JUSTIFICACIÓN TÉCNICA

NP 100 - Breaker enchufe de 3x40A, 10Ka,208 V.

UNIÓN TEMPORAL METROPOLITANO PORVENIR	PROYECTO: VELÓDROMO PARQUE GIBRALTAR CONTRATO: 3232 de 2023	DISEÑADOR ELÉCTRICO: ING. CAMILO CASTAÑEDA Vo.Bo. DIRECTOR PROYECTO UTMP: ING. ALFONSO PEÑARANDA SUAREZ Vo. Bo. PROFESIONAL ELÉCTRICO INTERVENTORÍA: ING. FREDY ZAPATA CUBIDES MAT. CL205-1950 Vo.Bo. DIRECTOR INTERVENTORIA: ING. NUBIA BARRETO GARZON MAT. 25202-229799 CND Vo.Bo. COORDINADOR INTERVENTORÍA: ING. EDGAR SOLORZANO MEDINA MAT. 25202-18971 CND

CONTIENE: MODELO AS BUILT / PLANO RECORD	DIAGRAMA UNIFILAR	ESCALA: INDICADA	PLANCHA Nº. DU01
NOMBRE DEL PARQUE:	PARQUE METROPOLITANO GIBRALTAR	VERSIÓN: 12	
LOCALIDAD:	8 - KENNEDY		
DIRECCIÓN:	Parque Gibraltar Carrera 91 Calle 49 S (UPZ 83 - Las margaritas)	FECHA ELABORACIÓN: 23/07/25	CHIP: AAA0138ZKBS
ARCHIVO REVIT:	VELÓDROMO PARQUE GIBRALTAR

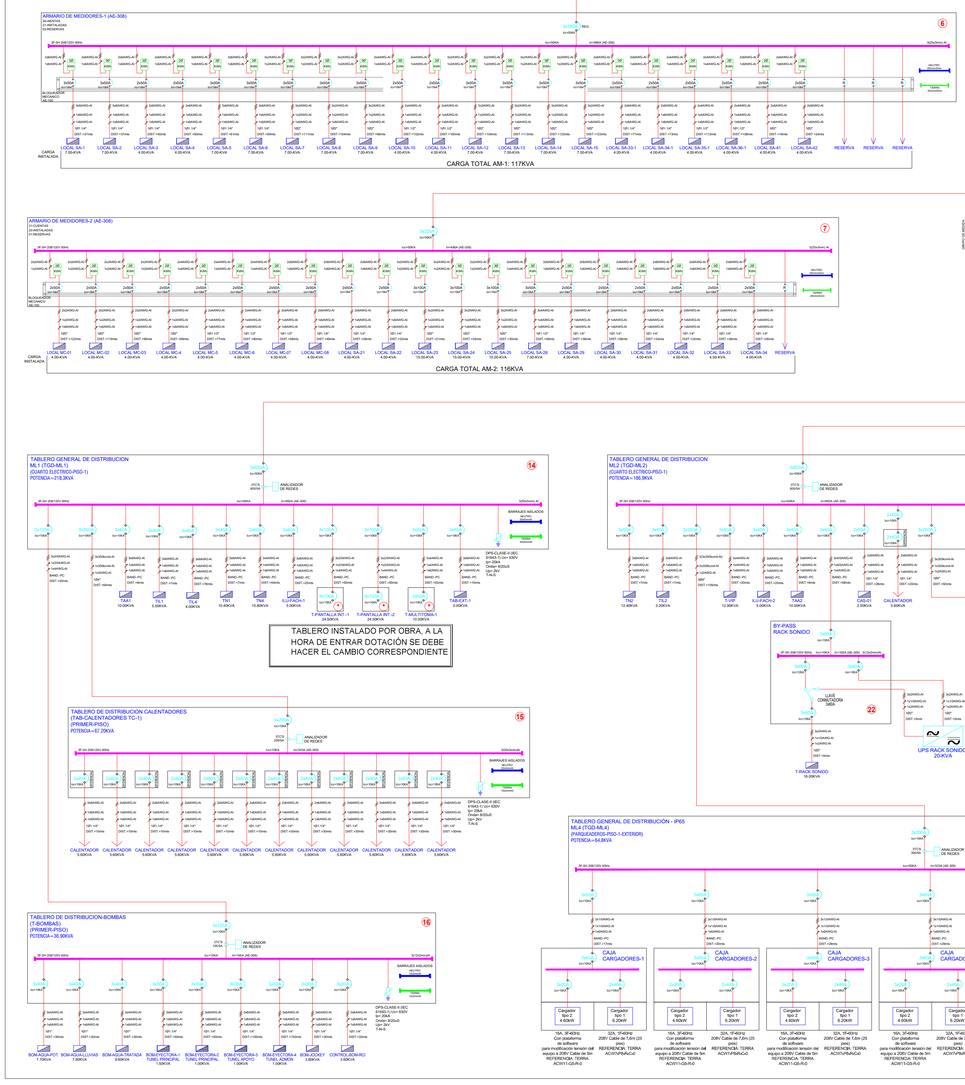
La Unión Temporal Metropolitano Porvenir ha identificado la necesidad de tener para el proyecto velódromo el suministro e instalación de interruptores tripolares enchufables de 40 amperios como elemento de protección de circuitos alimentadores de tomacorrientes y alumbrado.

Lo anteriormente descrito se puede evidenciar en los cuadros de carga de los tableros que se encuentran en el plano DIAGRAMA UNIFILAR - SUPLENCIA MINIMA – FECHA DE ELABORACION 11/04/2025 – CHIP AAA0138ZKBS:

- Diagrama unifilar (tableros TN1, TN2, TN3, TN4, TIL1, TIL2, TIL3, TIL4, TIL5, TIL6)

Este elemento no fue evidenciado en el presupuesto contractual, de este modo, se solicita de manera atenta la inclusión del NP100 “Breaker enchufe de 3x40A, 10Ka,208 V”. La estructura se plantea basado en el APU CIO 17024, debido a la necesidad de proteger los circuitos trifásicos se implementan estos interruptores registrados en los nuevos cuadros de carga de tableros de circuitos, para dar cumplimento con especificaciones RETIE 2024.
